ENQUÊTE PREALABLE A DECLARATION D'UTILITE PUBLIQUE DU PROJET LIGNES2TRAM : CONTRIBUTION DU COLLECTIF BOULEVARD JEAN ROYER

FICHE DE MESURES ACOUSTIQUES NIVEAUX SONORES ROUTIERS INFORMATIONS

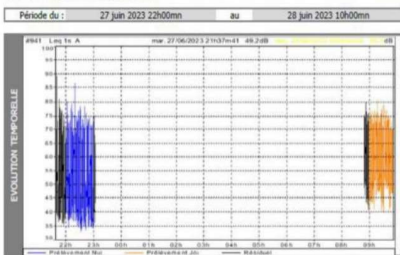
La présentation des études nous annonce une « durée d'enregistrement minimum de 24h par Gamba » (cf : doc G3 p875 art. 10 ; 2 ; 4 ; 2) **MAIS** les mesures acoustiques réalisées au 116 boulevard Jean Royer ne portent que sur 12h ! (cf doc G-20-01661 Tramway ligne T2 TOURS)

Il est facile de montrer que le Tram est moins « bruyant qu'avec la circulation » en ne prenant que les heures d'affluence du matin !

Le document est donc non conforme et CES RELEVES SONT A REFAIRE !
